改善箇所説明図

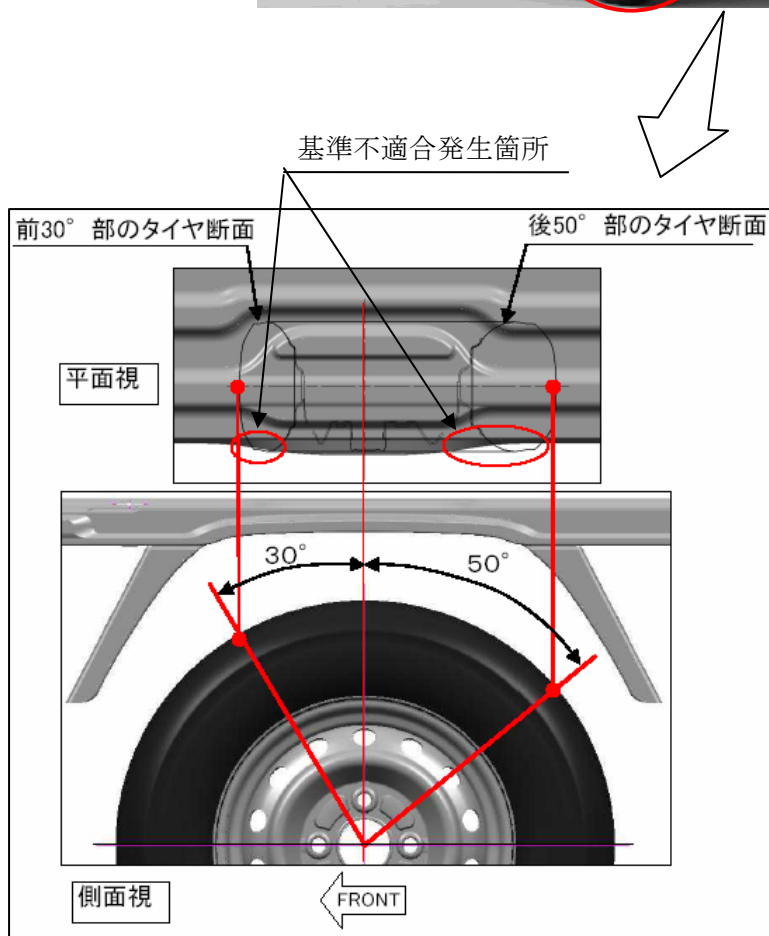
保冷車、冷凍車などに架装された車両において、後輪タイヤが直上の車体より外側方向に突出しているおそれがある。

全車両点検し、後輪タイヤが直上の車体より外側方向に突出しているものは、後輪付近の車体に板金製フェンダを追加装着する。
